Rénovation thermique département GMP
IUT METZ

DCE-06
Rapport Effectis

VERIFICATION DES PRINCIPES RETENUS DE FACADES

RENOVATION THERMIQUE DU DEPARTEMENT GMP IUT METZ

Figure 3 : Principe de mise en œuvre des modules étudiés

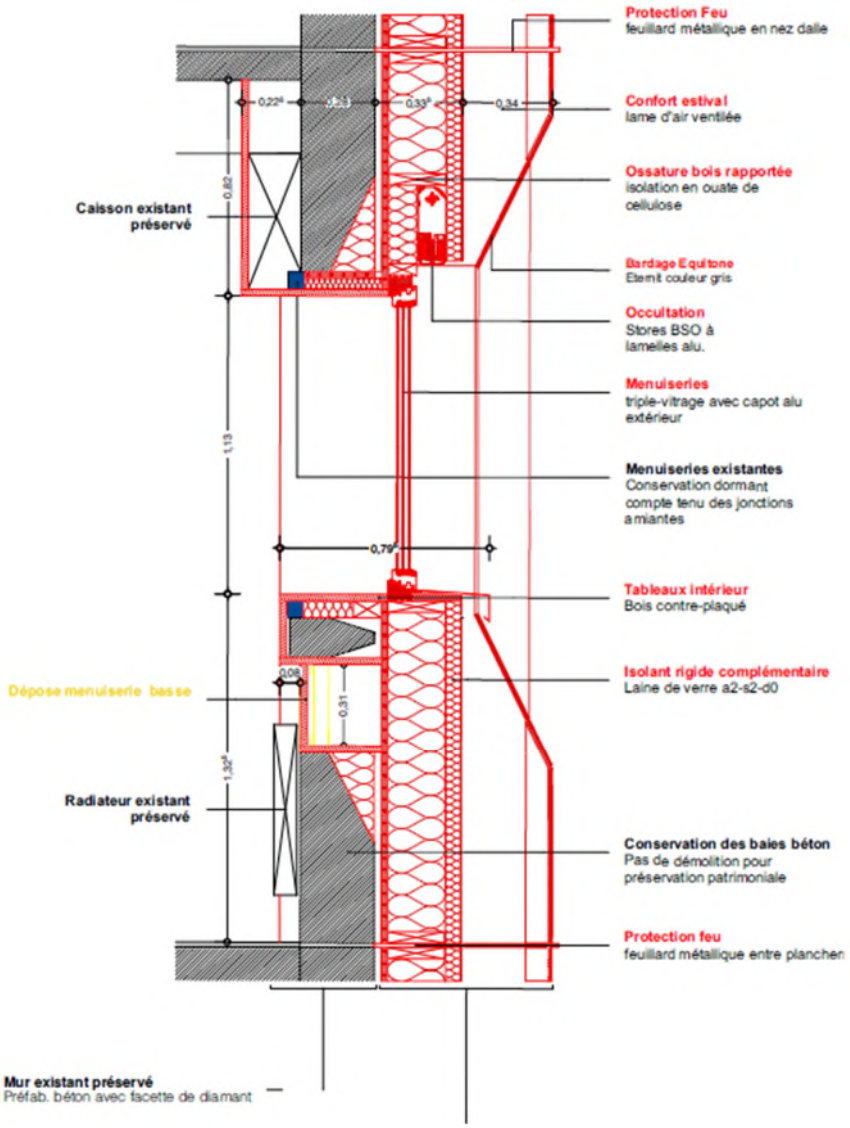
Dans le cadre de la présente étude, il est prévu un écran thermique en laine de verre alors que lors de l'essai de référence, l'écran thermique était réalisé en panneaux de laine de roche d'épaisseur 60 mm et de masse volumique 39 kg/m^3 pris en compression dans les profilés bois du système de bardage. Un écran thermique en laine de verre n'est pas de nature à satisfaire aux exigences recherchées. La même typologie d'écran que celle testée lors de l'essai de référence sera à conserver pour le présent chantier (laine de roche de densité au moins équivalente et d'épaisseur minimale 60 mm).

La largeur de la lame d'air variable au vu de la géométrie du bardage prévu (jusqu'à 340 mm). Elle est donc localement supérieure dans chaque module par rapport à celle mise en œuvre lors de l'essai de référence (lame d'air de 60 mm). Le recoupement de cette lame d'air serait fait à chaque niveau entre chaque module qui limiterait donc le risque de propagation verticale du feu.

- de remplacer l'écran thermique en laine de verre par un écran en laine de roche d'épaisseur 60 mm conforme au rapport d'essai Efectis France n° EFR-22-003379 ;

Figure 4 : Détail de l'encadrement au niveau du linteau

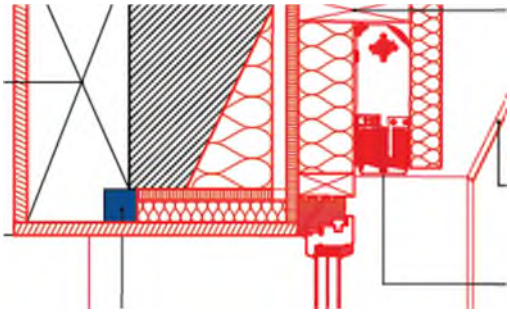
Lors de l'essai de référence, les encadrements de baie côté extérieur étaient munies d'une isolation en laine de roche d'épaisseur 60 mm entre les tasseaux mis en place sur le chevêtre puis protégés par des tôles en aluminium 15/10ème mm. Une isolation en laine de roche était également prévue au niveau de l'appui réalisé en tôle d'aluminium 15/10ème mm de débord 20 mm avec un pli descendant de 40 mm. Pour conserver les mêmes dispositions pour le présent chantier :

- le nombre de tasseaux au niveau du chevêtre sera doublé et les espaces entre les rangées de ces tasseaux seraient comblés par de la laine de roche d'épaisseur 60 mm ;
- le chevêtre (linteau + tableaux) sera protégé par un encadrement en tôle d'aluminium d'épaisseur 15/10ème mm fixé à celui sur chaque rangée de tasseaux ;
- la tôle aluminium qui surplombe l'appui en bois aura un débord supérieur ou égal à 20 mm avec un pli descendant de 40 mm minimum ;
- une bande de laine de roche d'épaisseur 60 mm.

- de remplacer l'unique tasseau par une double épaisseur de tasseaux de section minimale de 40 x 30 mm au niveau du chevêtre et de combler les espaces entre tasseaux avec des bandes de laine de roche ;

Figure 6 : Détail au niveau de la dépose de la menuiserie existante

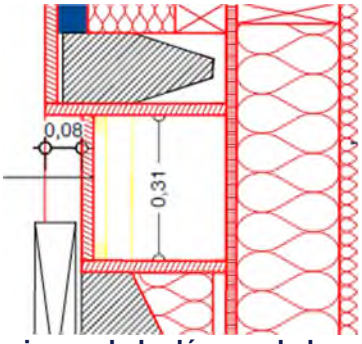
Cependant, au niveau de l'allège, côté intérieur, il existerait un espace vide de hauteur 310 mm généré par la dépose de la menuiserie basse existante qui est à traiter. Dans le cadre de la présente étude, la solution de mise en œuvre d'un parement équivalent (2 FERMACELL de 18 mm) ou le comblement par laine de roche dans le vide créé permettrait de protéger le caisson à ce niveau.

- de traiter la dépose de la menuiserie existante par une solution qui assurera le calfeutrement entre les murs béton existants.
